Acuerdo 1075 Por el cual se aprueba la actualización de los límites de generación y absorción de potencia reactiva de las unidades 1 y 2 de la planta de generación Quimbo y las respectivas curvas de carga

1075

12 Julio, 2018

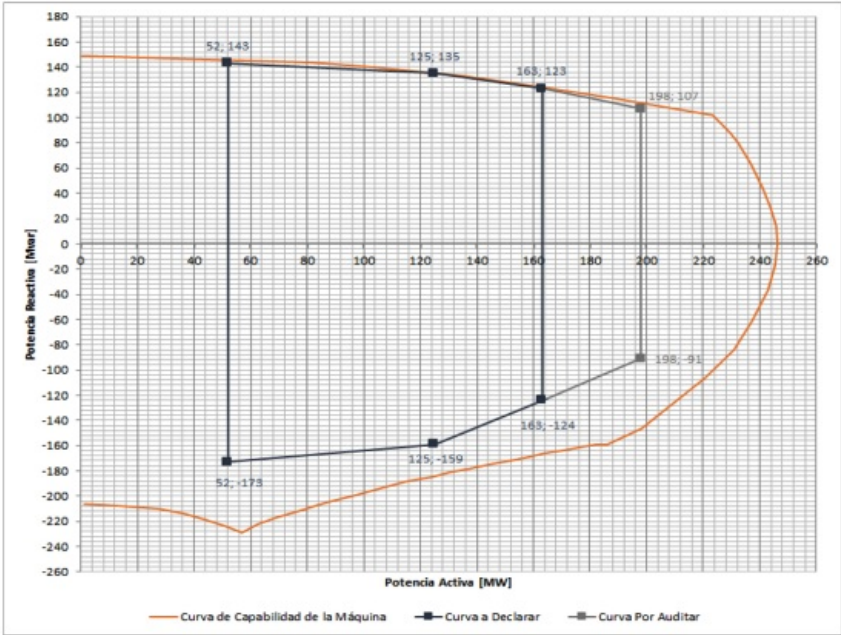
Que como resultado de la realización de las pruebas de potencia reactiva de las unidades 1 y 2 de la planta de generación Quimbo, se encontraron diferencias en los límites de generación y absorción de potencia reactiva, haciéndose necesario solicitar el cambio de los parámetros de la curva de cargabilidad.
- 3**

Aprobar la declaración de una nueva curva operativa de carga de las unidades 1 y 2 de la planta de

generación Quimbo, en las que se define la capacidad para entrega y absorción de potencia reactiva de las unidades en función de la potencia activa generada así:

Unidad	Parámetro a modificar	Valor anterior	Valor nuevo
	Cap abs reactivos Mvar en 52 MW	-98	-173
	Cap abs reactivos Mvar en 125 MW	-98	-159
	Cap abs reactivos Mvar en 163 MW	-98	-124
	Cap abs reactivos Mvar en 198 MW*	-91*	-91*
	Cap gen reactivos Mvar en 52 MW	98	143
	Cap gen reactivos Mvar en 125 MW	98	135
	Cap gen reactivos Mvar en 163 MW	98	123
	Cap gen reactivos Mvar en 198 MW*	107*	107*

***Estos valores son teóricos y se probarán cuando se logre el nivel del embalse suficiente para tal fin.**
